改善箇所説明図

基準不適合発生箇所

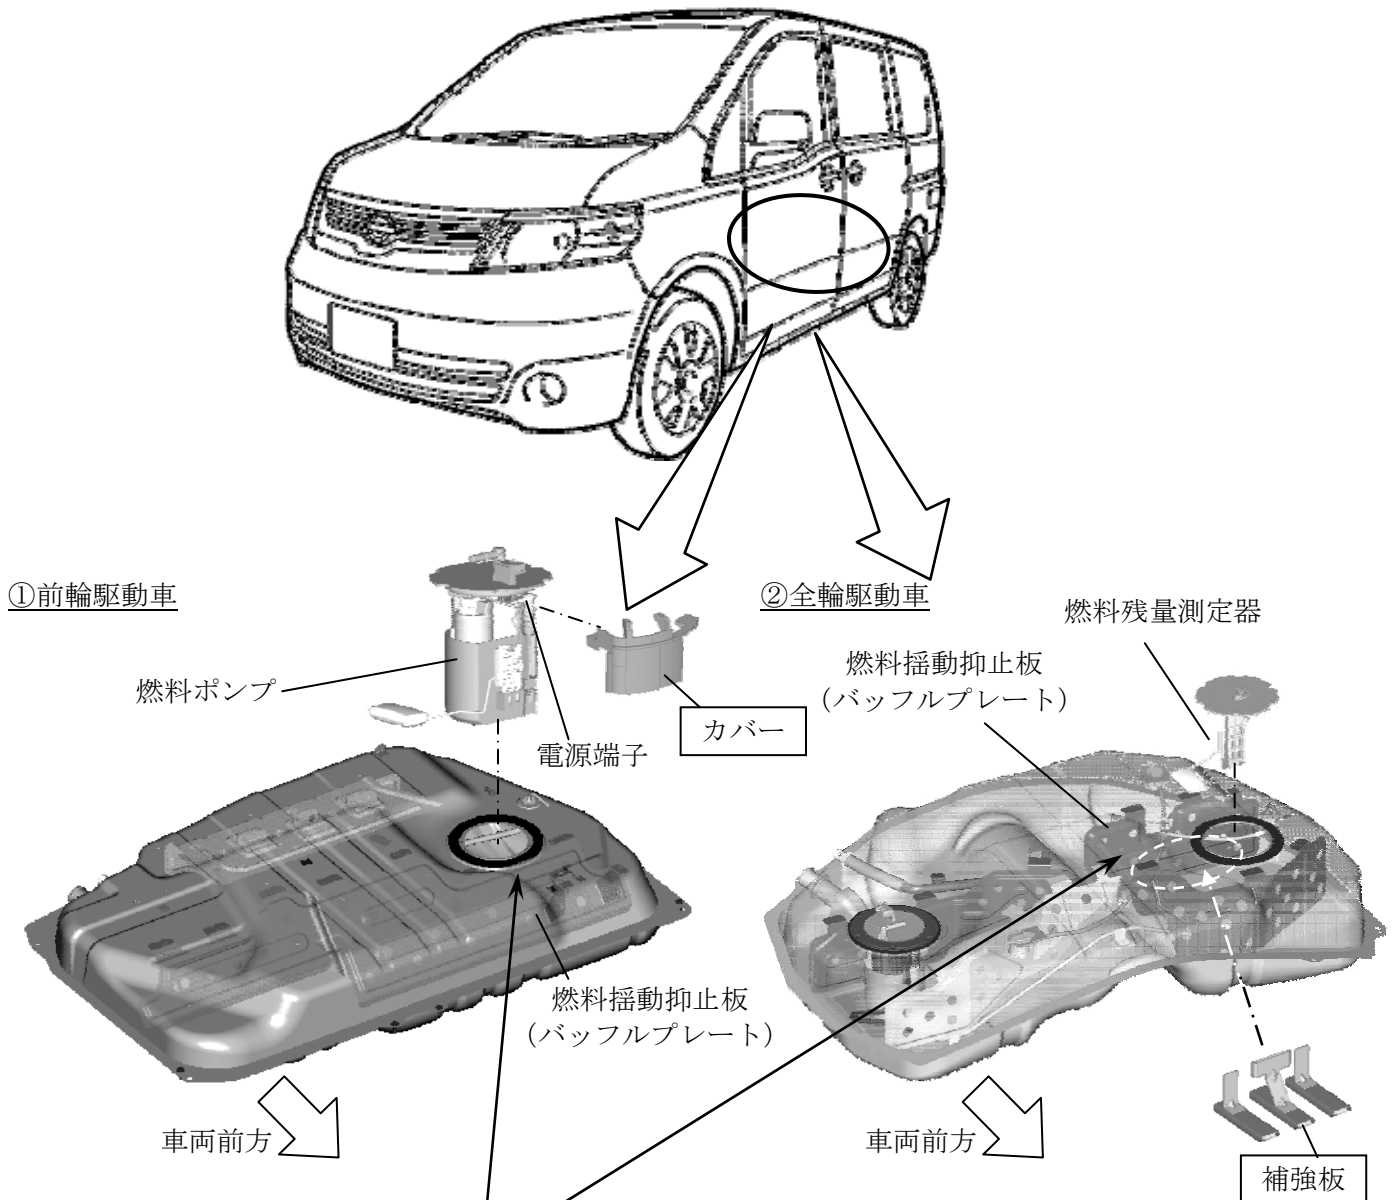
燃料タンクにおいて、燃料タンクと燃料揺動抑止板（バッフルプレート）の溶接部の耐久性が不足しているため、燃料揺動の繰返しにより亀裂が発生するものがある。そのため、そのままの状態で使用を続けると、亀裂が進行して折損し、発進時または停止時等の燃料の揺動により異音が発生するおそれがあり、最悪の場合、

- ① 前輪駆動車において、バッフルプレートが燃料ポンプの電源端子に接触してヒューズが切れ、燃料ポンプが停止し、走行中にエンストし再始動できなくなるおそれがある。
- ② 全輪駆動車において、バッフルプレートが脱落して燃料タンク内部の燃料残量測定器に干渉し、燃料計が正しく作動せず、燃料が無くなったことに気付かず、走行中にエンストし再始動できなくなるおそれがある。

前輪駆動車は、全車両、当該燃料ポンプにカバーを追加する。
全輪駆動車は、全車両、当該バッフルプレート補強板を追加する。

識別：銀色のシールをモデルナンバープレートの右横に貼り付ける。
